大間原子力発電所審査資料	
資料番号	OM1-CA130-R02
提出年月日	2020年11月16日

大間原子力発電所
地下構造の評価について
(コメント回答 その2)
(補足説明資料)

2020年11月16日
電源開発株式会社

・本資料では、地下構造の評価に係る下表の指摘事項について回答する。

コメントNo.S3-11

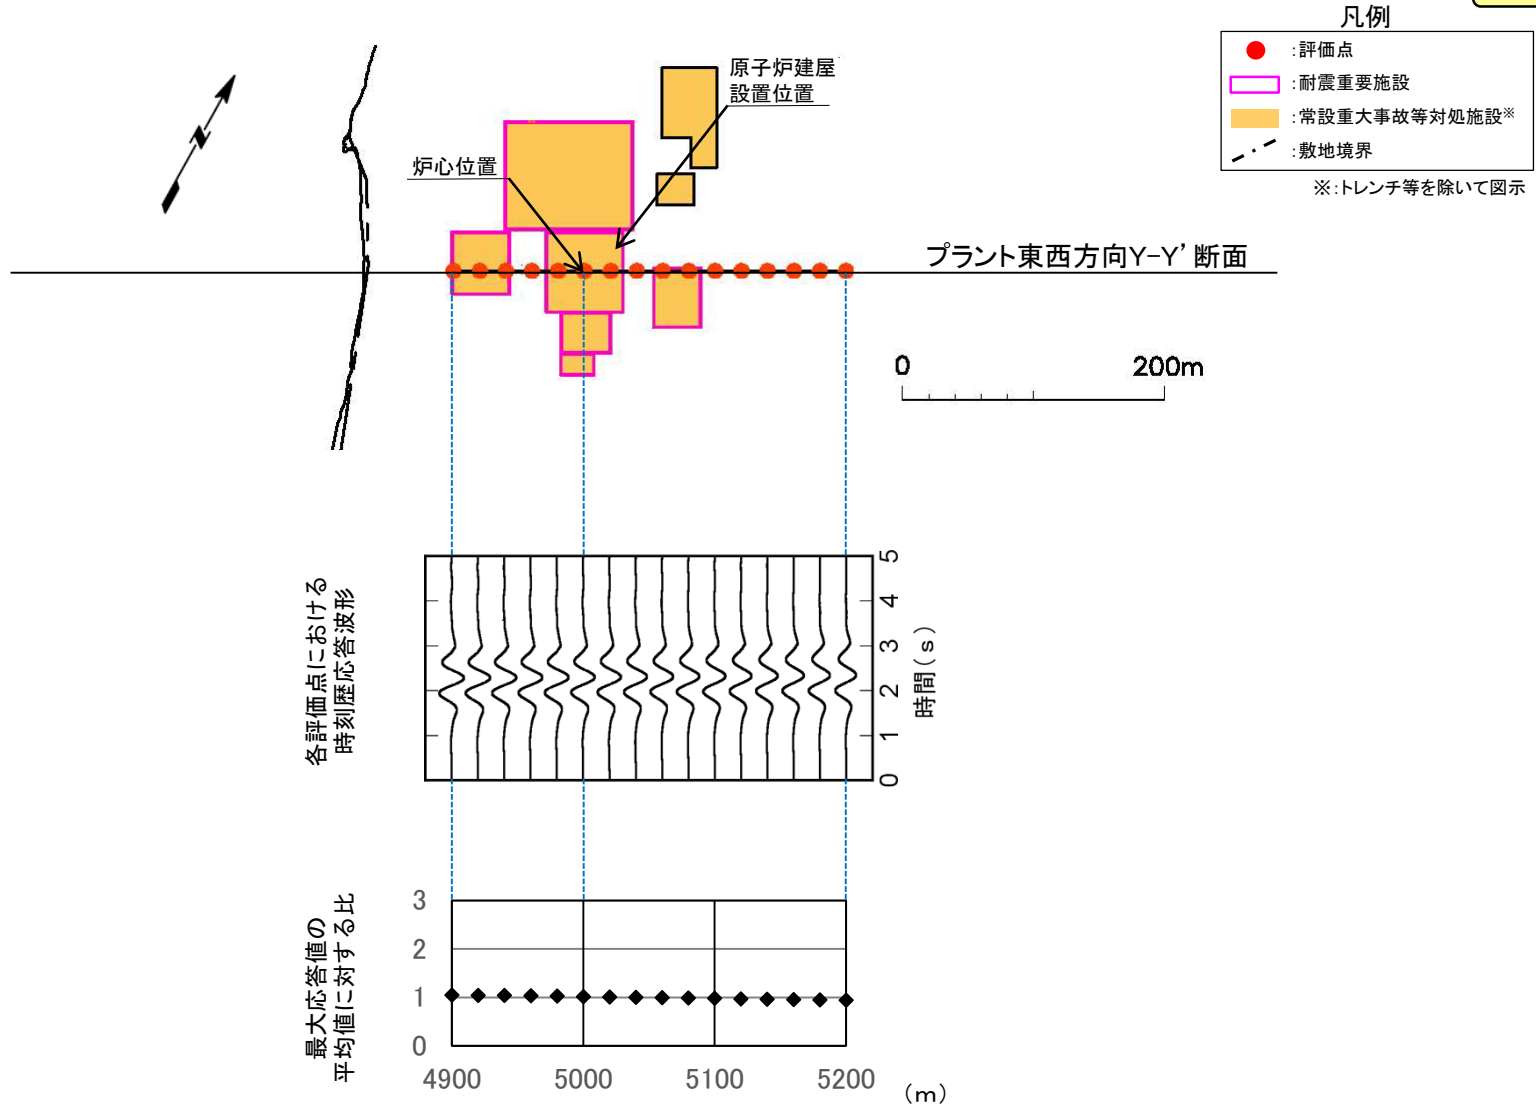
コメントNo.S3-11

浅部構造の影響確認(T.P.-7.5mにおける評価範囲)

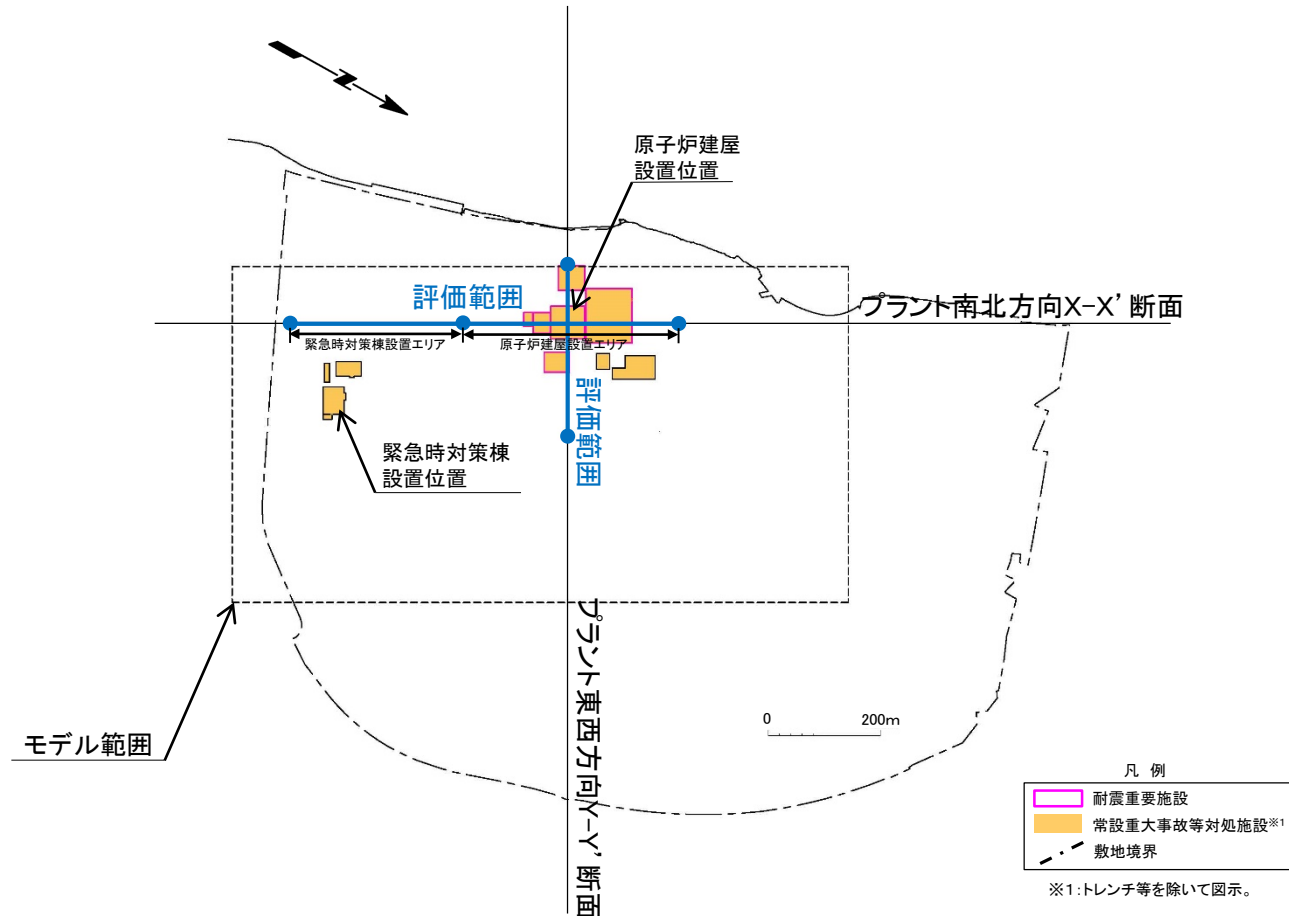
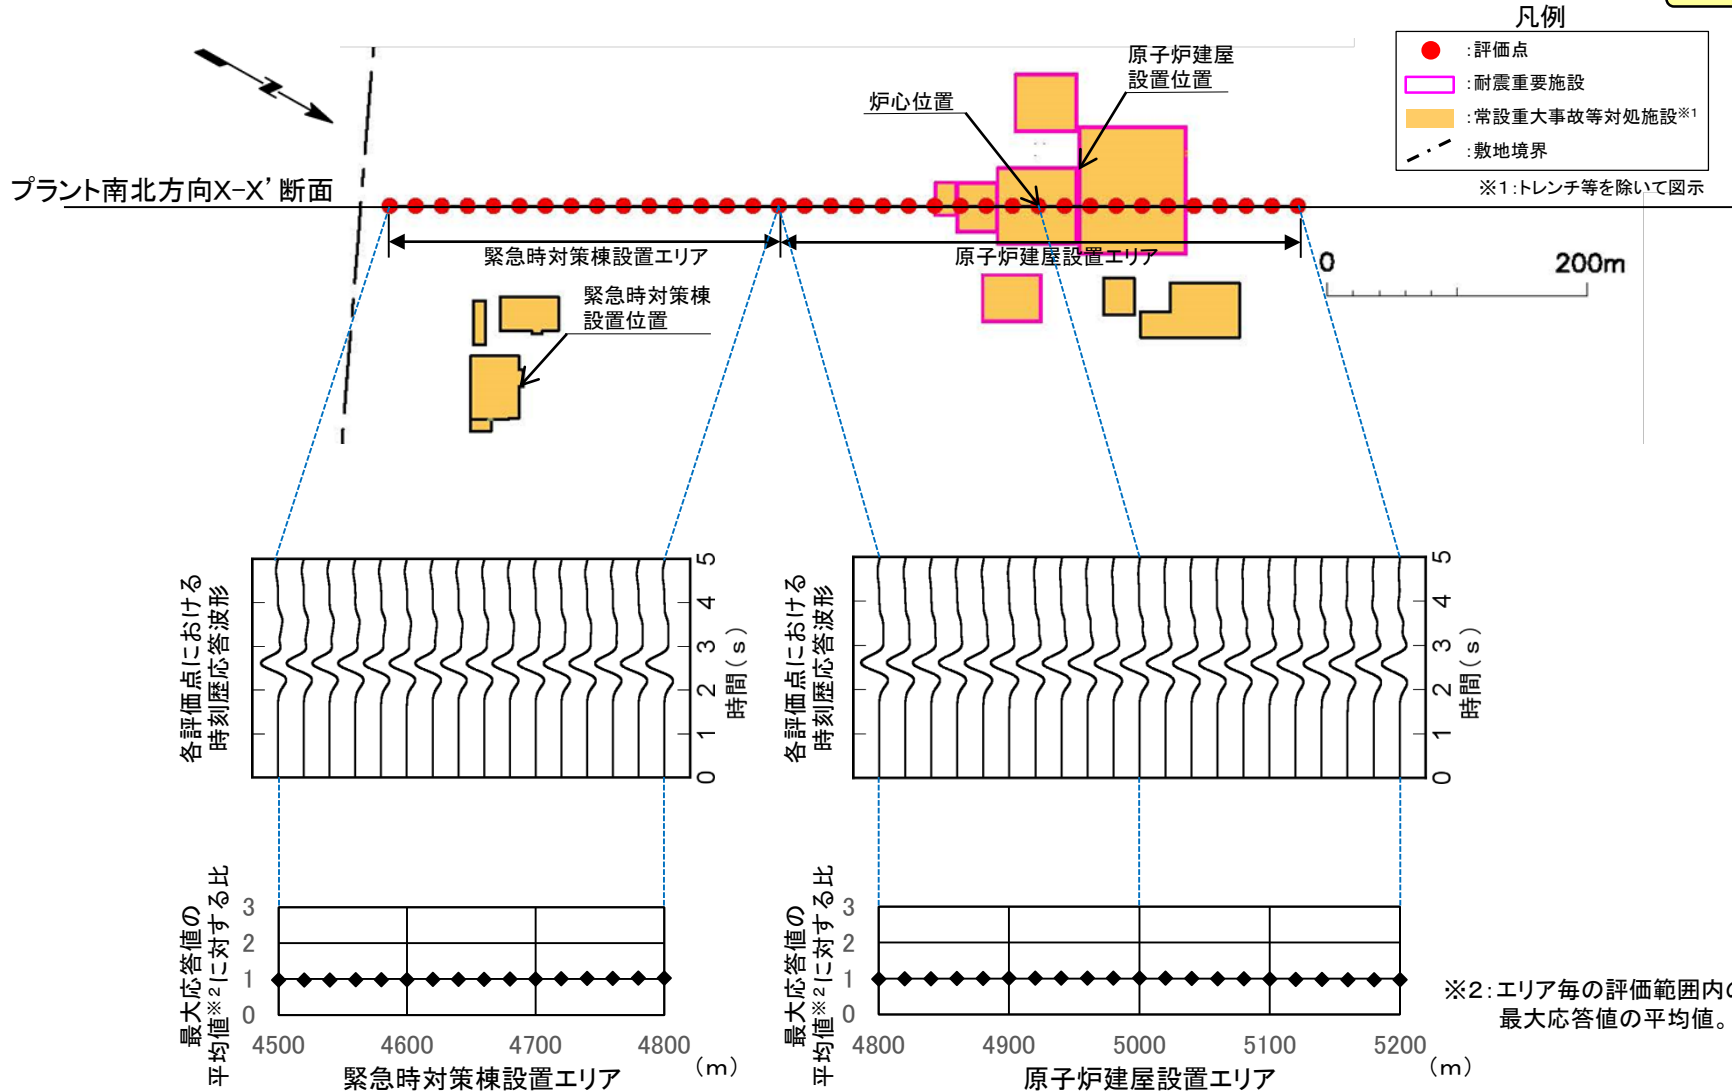
コメントNo.S3-11

- 原子炉建屋の支持地盤に近い位置(T.P.-7.5m)における評価範囲は、重要な安全機能を有する施設*2の設置範囲を考慮して設定した。

• P.2-57~P.2-68に示すとおり, 原子炉建屋設置エリア及び緊急時対策棟設置エリアともに, 原子炉建屋の支持地盤に近い位置(T.P.-7.5m)における各評価点の最大応答値は, 安定している。
